Bij de belijning op de Seevancksweg gaat er iets niet helemaal goed.

Onderwerp: Markering Schoolzone, Seevancksweg.

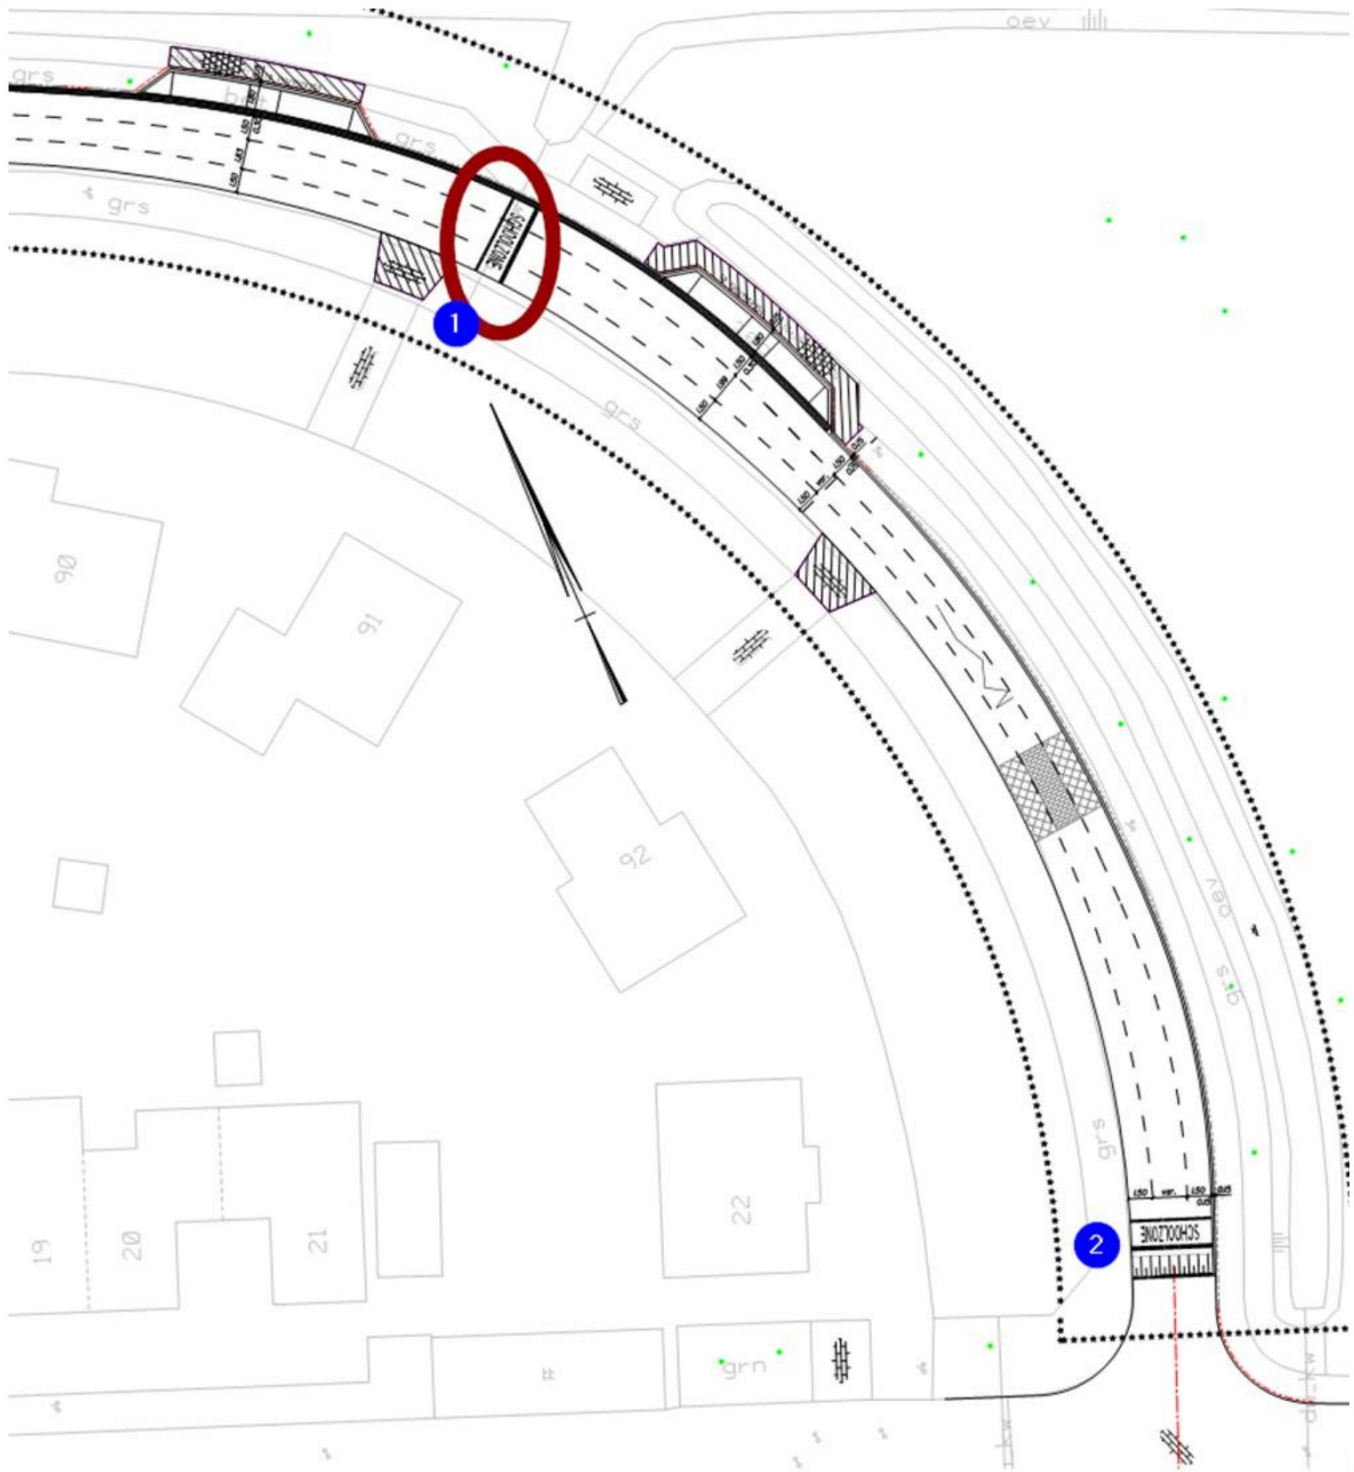
De omwonende die ik heb gesproken vreest 'geklapper' in de nacht door toepassing van reguliere thermoplast.

Dat blijkt nu echter ook het geval voor de 1-1 lengtemarkering.

Onderstaande afbeelding is het ontwerp dat ik heb gezien, waarin 2 keer de schoolzonemarkering staat in dezelfde rijrichting vanuit het Westeinde richting de school.

De vraag vanuit de bewoner van nr. 91 gaat over de eerste markering, waar de rode cirkel omheen staat.

Ik heb hem een tijdje geleden toegezegd dat we zouden nagaan of de markering zodanig kan worden aangebracht, dat het wat minder geluid geeft.

Is daar iets voor mogelijk?

Voor de markering met nummer 1 vind ik voorgevormde thermoplast de beste optie, op basis van deze informatie. Verf of KSP blijft niet lang genoeg zitten.

De andere markeringen kunnen dan wel in 'gewoon' thermoplast.

- Aanbrengen in voorgevormde thermoplast, deze is ca 30% dunner dan reguliere thermoplast en geeft minder geluid;
- Aanbrengen in KSP, dit is nog weer dunner, maar helaas minder duurzaam. Levensduur ca 2 jaar.
